Réf : 2017-2746

Suite à votre courrier du 27 octobre 2017 concernant la demande d'examen au cas-par-cas de notre projet, vous trouverez ci-après le détail des réponses que la SCEA JANNIN tient à vous faire parvenir

#### REPONSES APORTEES

**PROJET DE SERRES SCEA JANNIN**  
 Construction de chapelles au lieu-dit La Saulzaie à St Julien de Concelles

Plan de gestion des eaux			
ECHELLE :	DATE :	REFERENCE :	ETABLI PAR :
1/2000	23/03/2017	DI703-129NF	M. Nicolas Dufourmeau
CADEGEAU			Gabinet CADGEAU
			53A Bd de la République, 517 Maccourse en Manges 49450 SEWEMOINE
			TE : 02-41-49-0774 / Email : cadageau@orange.fr

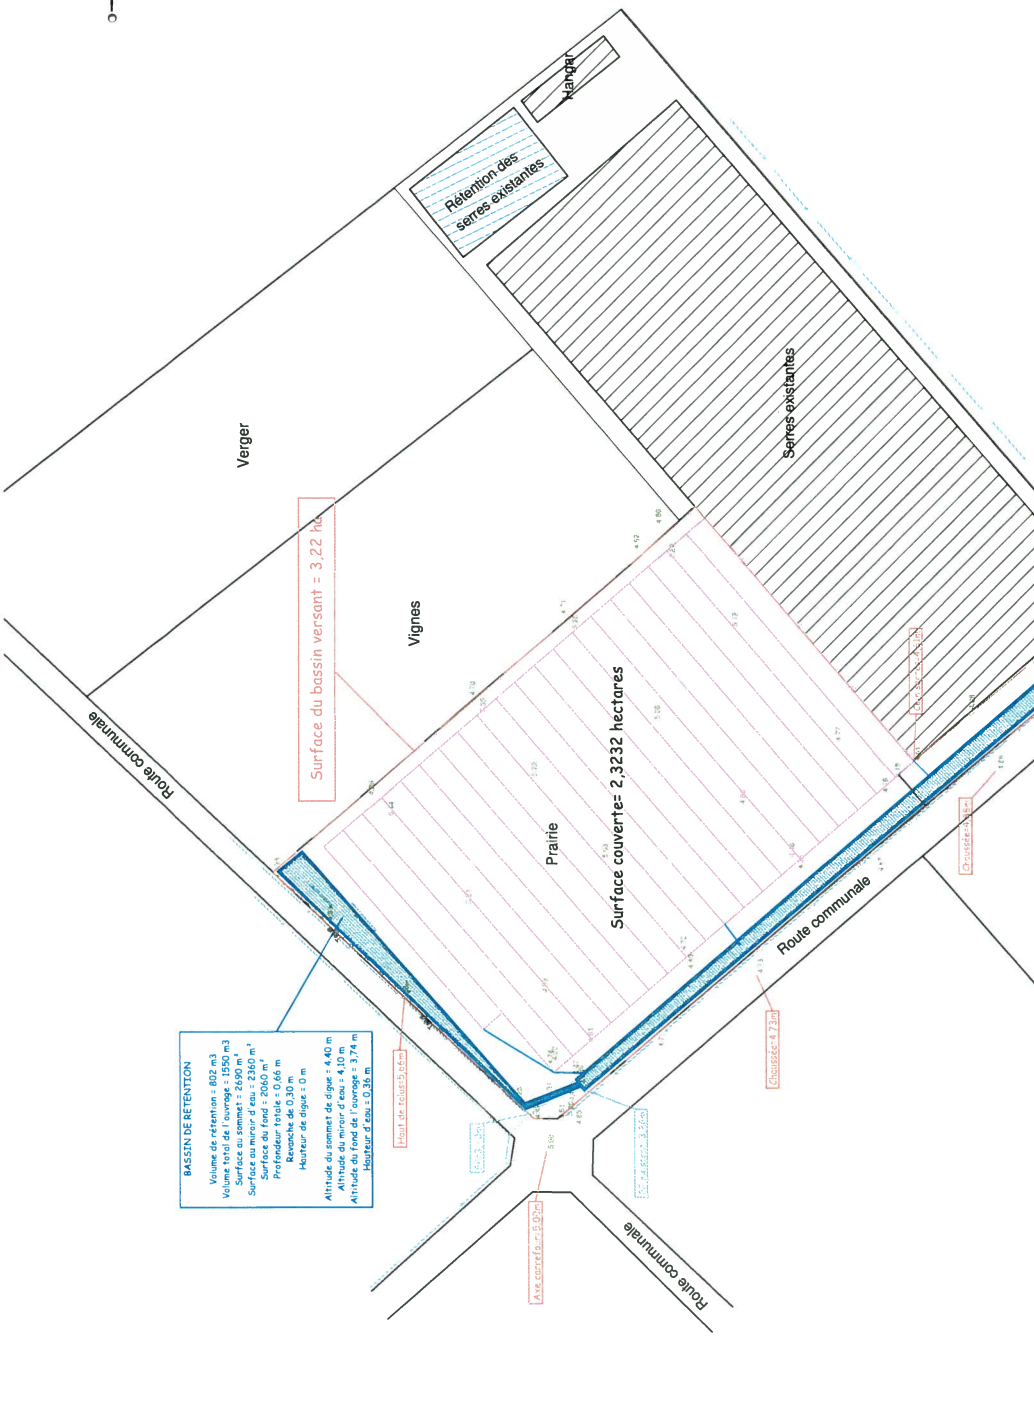
#### Rubrique 6.1 – émissions

- Je vous joins un visuel récapitulatif, issu du dossier Loi sur l'Eau, qui explicite l'aspect rejets hydrauliques (voir le document annexe joint en dernière page)
- Concernant l'aspect déchets, même s'ils sont limités, ils existent bien en phase construction : chutes de bâches de couverture, cartons, feuillards et films d'emballage → ces déchets sont collectés en pallox et réorientés ensuite, selon leur nature, en DIB ou en filière de valorisation. En phase d'exploitation, il n'y a pas de production de déchets exception des non-récoltes qui sont évacuées et compostées en tas ou épandues sur des parcelles non cultivées.

- Les mesures destinées à limiter les impacts négatifs du projet sont en grandes partie liées à la régulation des débits engendrés par l'imperméabilisation des surfaces. Tout cela est détaillé dans le dossier Loi sur l'Eau précité. Je vous renvoie donc vers le document de synthèse évoqué pour la réponse à la rubrique 6.1. Par ailleurs, même si l'impact visuel restera très limité (pas d'habitations proches), il est prévu la plantation d'une haie variée (essences locales) en bordure Nord-Ouest de la parcelle, et d'une longueur de 100 mètres linéaires environ → voir zone rouge sur le visuel suivant :
